大飯発電所 3 号機

加圧器スプレイライン配管溶接部における有意な指示について
(2020年9月25日公開会合における

指摘事項の回答 (亀裂進展))

関西電力株式会社

図-1. 1 UT 指示長さと欠陥長さ

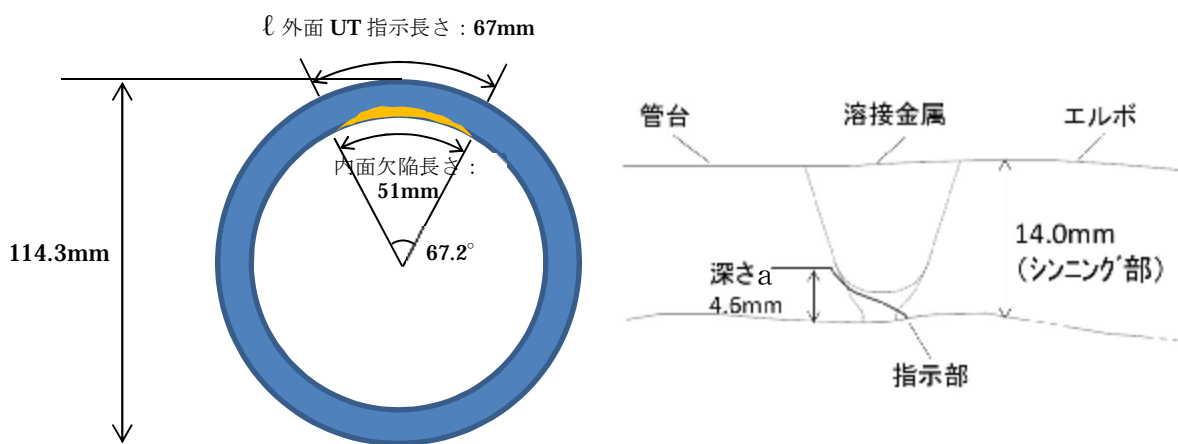
- ・ 亀裂進展を評価する当たり、適切な幅を持った条件・前提を設定し、厳しい条件・前提において将来の亀裂進展が評価されている必要がある。
- ・ 法令で要求している定期事業者検査の評価期間13か月以上への適合を確認すること。
- ・ 過去と将来の亀裂進展評価における亀裂長さについて適切に評価すること。
- ・ シンニング加工による表層の硬さデータの取扱いについて整理すること。
- ・ 亀裂進展式における外挿の考え方について整理すること。
- ・ 溶接金属部の亀裂進展速度についての考察を適切に行うこと。

ISI で確認された欠陥指示は、図-1. 1 に示すとおり、欠陥深さ $a=4.6\text{mm}$ 、欠陥長さ $l=67\text{mm}$ であるが、屈折角 45° による斜角法で検出している指示長さは、DAC20%を超える範囲の配管外表面において測定された長さであり、実際の欠陥は配管内表面に存在している。

配管内表面におけるモデル化欠陥長さは、以下の式に示すとおり外表面における指示長さに内周と外周の比を乗じることで算出が可能であり、検出された亀裂の配管内表面におけるモデル化欠陥長さは 51mm となる。

$$67\text{mm} \times \frac{(114.3\text{mm} - 2 \times 14.0\text{mm}) \times \pi}{114.3 \times \pi} = 50.5\text{mm} \rightarrow 51\text{mm}$$

上記を踏まえ前回の公開会合では、過去の評価においてはより実態に即した発生時期、進展評価となるよう欠陥長さを 51mm とし、他方、将来の予測においては強度上より保守的な評価となるよう欠陥長さ l を 67mm としてモデル化のうえ評価していたが、過去と将来において連続性、一貫性がなく適切なものとなっていなかった。したがって、今回、実機から得られるデータとして、より実態に即したものとすべく、モデル化欠陥長さを 51mm に見直し評価を行う。
